Ministero della Transizione Ecologica

Commissione Tecnica PNRR-PNIEC

Parere n. 12 del 20.06.2022

Progetto	<p>Procedura di valutazione d'impatto ambientale ai sensi dell'art. 23 del D.Lgs 152/2006</p> <p>Progetto definitivo linea Verona – Brennero e linea Fortezza – San Candido nuovo collegamento ferroviario “variante Val di Riga”</p> <p>ID_VIP: 7957</p>
Proponente	<p>Rete Ferroviaria Italiana S.p.A.</p>

Figura 2: inquadramento opere di progetto

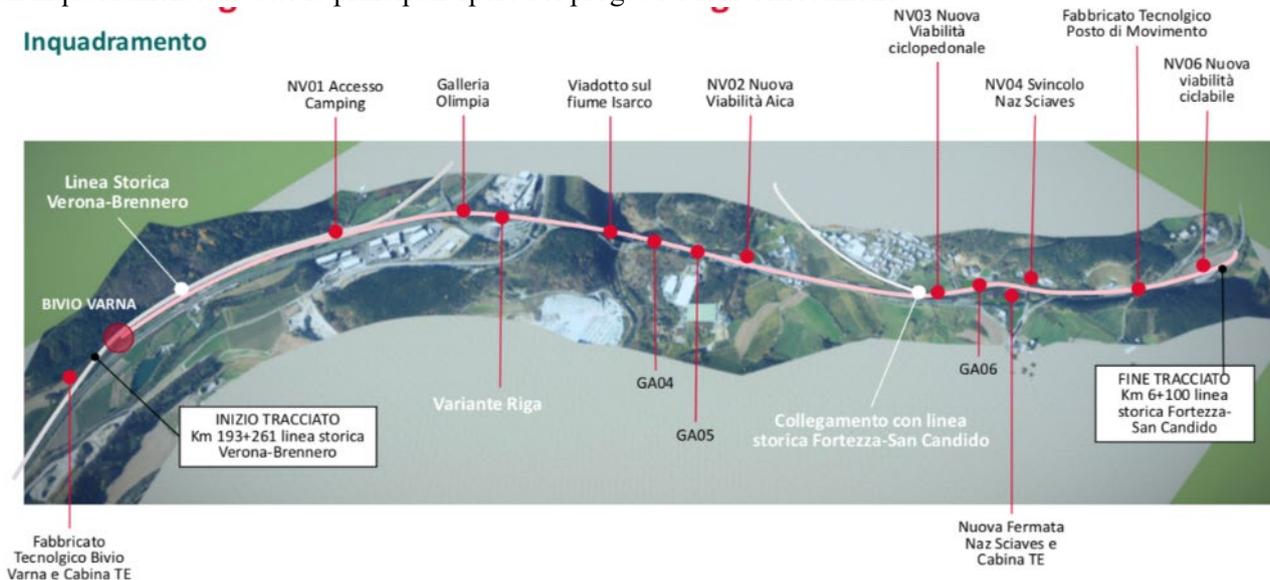
La Commissione ritiene che, se gli utilizzi futuri della linea di collegamento diretto San Candido-Fortezza non saranno identificati prima dell'avvio dei lavori di cantierizzazione, debbano essere stralciati dal progetto il collegamento tra la variante della linea storica San Candido - Fortezza e il nuovo tracciato della variante della Val di Riga, nello specifico il rilevato RI31, ad eccezione delle opere strettamente necessarie ad una eventuale futura ricongiunzione della linea. Qualora entro 10 anni non siano definite le modalità di esercizio e la linea risulterà ancora non utilizzata, si dovrà procedere al disarmo ed al ripristino ambientale della stessa, come riportato nella Condizione Ambientale n. 1

Condizione Ambientale n. 1	
Macrofase	Ante Operam
Fase	Progettazione esecutiva
Ambito di applicazione	Aspetti progettuali
Oggetto della prescrizione	Stralciare dal progetto il collegamento tra la variante della linea storica San Candido-Fortezza e il nuovo tracciato della variante della Val di Riga, nello specifico il rilevato RI31, ad eccezione delle opere strettamente necessarie ad una futura ricongiunzione della linea, finché non sarà definito quali saranno i futuri utilizzi della linea di collegamento diretto San Candido-Fortezza nella revisione dell’Accordo Quadro vigente tra RFI e Provincia Autonoma di Bolzano. Nel caso in cui, entro 10 anni dal presente Parere, tale accordo non sarà definito e la linea risulterà ancora non utilizzata si richiede il disarmo e il ripristino ambientale della stessa.
Termine avvio Verifica Ottemperanza	Progettazione esecutiva
Ente vigilante	MITE
Enti coinvolti	Provincia Autonoma di Bolzano
